Acuerdo 1267 Por el cual se aprueba la incorporación del cambio en los límites de generación y absorción de potencia reactiva de la unidad 1 de la planta de generación Guavio y la respectiva curva de carga

1267

6 Febrero, 2020

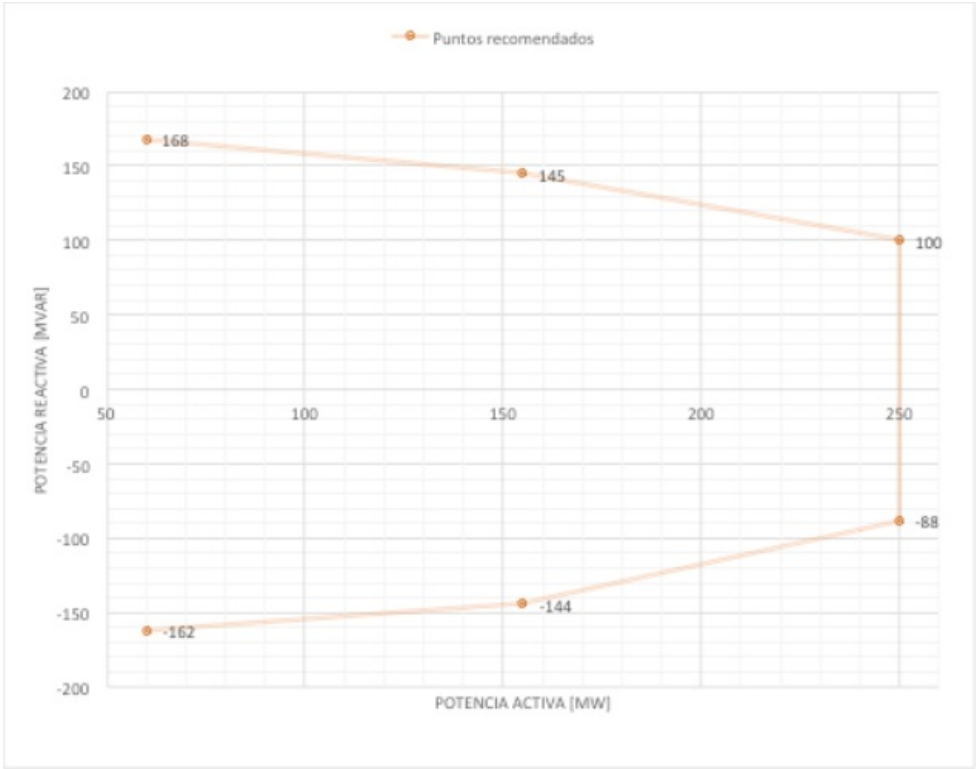
Que como resultado de la realización de las pruebas de potencia reactiva de la unidad 1 de la planta de generación Guavio, se encontraron diferencias en los límites de generación y absorción de potencia reactiva, haciéndose necesario solicitar el cambio de los parámetros de la curva de cargabilidad.
- 3**

Aprobar la declaración de una nueva curva operativa de carga de la unidad 1 de la planta de generación

Guavio, en la que se define la capacidad para entrega y absorción de potencia reactiva de la unidad en función de la potencia activa generada.

Sobreexcitación			Subexcitación		
P [MW]	Q Antes [Mvar]	Q Después [Mvar]	P [MW]	Q Antes [Mvar]	Q Después [Mvar]
60	+181	+168	60	-150	-162
155	+163	+145	155	-119	-144
250	+100	+100	250	-88	-88
